**ASUNTO: ALEGACIONES PROPUESTA DE PROYECTO DE PLAN
HIDROLÓGICO 2022-2027
CICLO 2022-2027**

A LA CONFEDERACIÓN HIDROGRÁFICA DEL SEGURA

FIGURA 1. Actuaciones frente a inundaciones en la comarca del Campo de Cartagena-Mar Menor. CHS septiembre 2021.

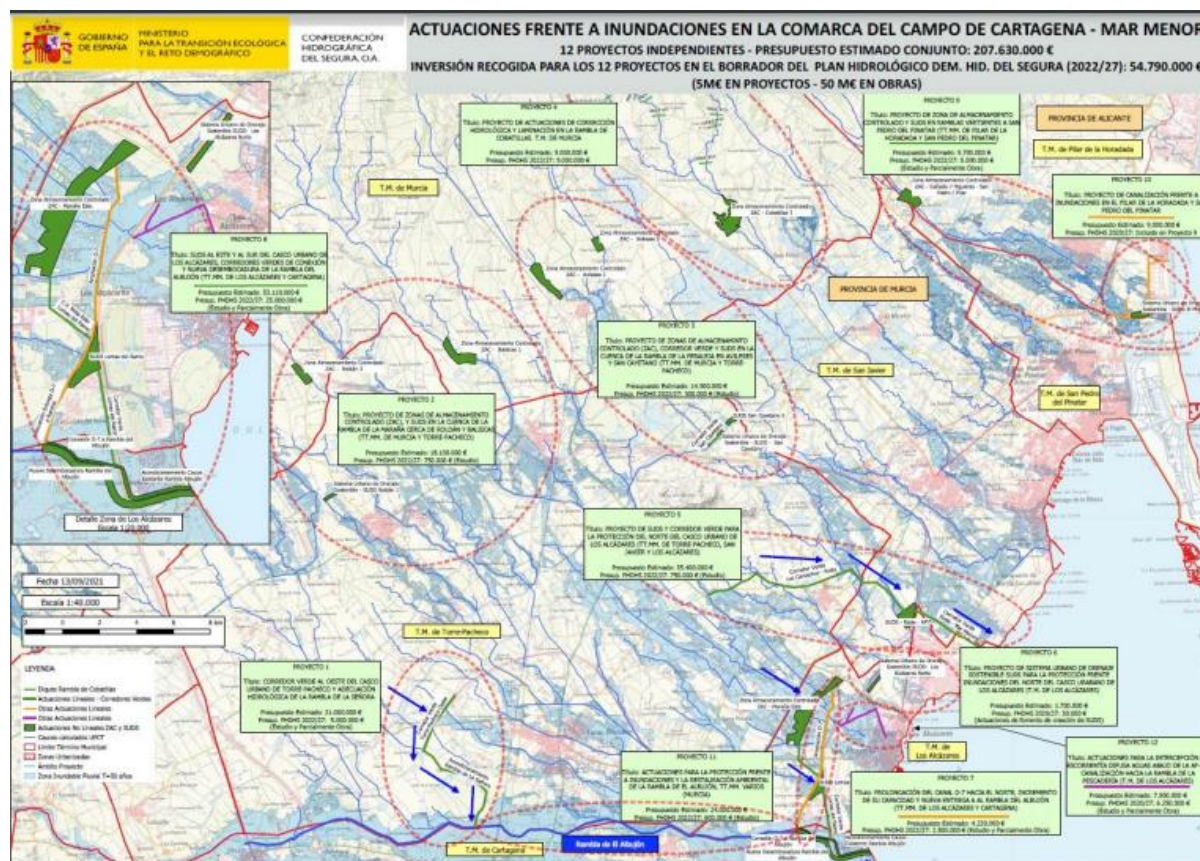
Las medidas que sobresalen son sendos “corredores verdes” para la protección del casco urbano de Los Alcázares. Para el “corredor centro-sur” hay consignada una dotación en el PdM para su ejecución, en su caso, de 25 millones de euros. La otra medida es el denominado “corredor norte”. A esta medida, con código de medida en el Plan Hidrológico 1.816, el borrador del PGRI le adjudica 750.000 euros para el estudio de viabilidad económica, técnica y ambiental. Ha sido ya presentada en el documento resumen de la mesa territorial del Campo de Cartagena-Mar Menor con un presupuesto de ejecución de 35 millones de euros.

La medida 1895 “Estudio de viabilidad económica, técnica y ambiental y, en su caso, ejecución del Corredor Verde para la canalización de escorrentías superficiales en episodios de inundaciones, y sistemas urbanos de drenaje sostenible para la protección de las zonas centro y sur del casco urbano de Los Alcázares” corresponde a la intercepción de la zona de flujo preferente de la Rambla de La Maraña, salvo parte de los flujos desbordados de la

Figura 3-13. Plano de calados para la Rambla de El Albuñón y la Rambla de Miranda. SNCZI

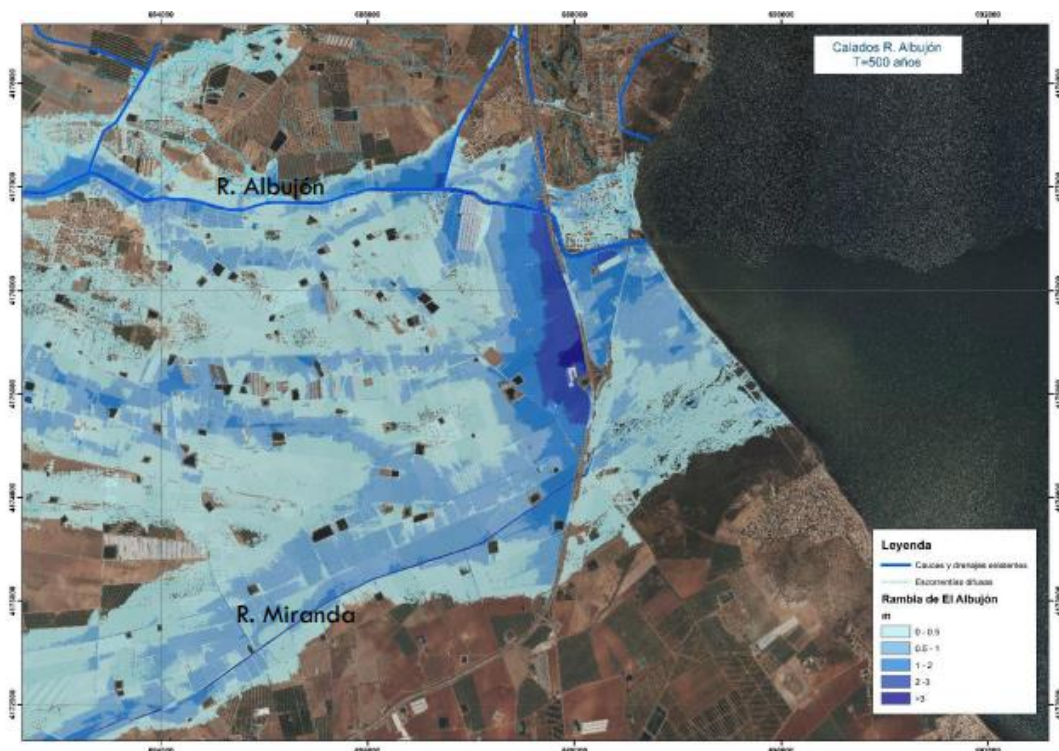
Como puede verse en la imagen anterior, se observa claramente el efecto de retención que genera el talud de la autopista AP7 sobre el flujo desbordado de la Rambla de El Albuñón y la Rambla de Miranda (más al sur). Este efecto de almacenamiento en la zona donde desagua el D7 alcanza calados superiores a los 2 m para el periodo de retorno de 500 años.
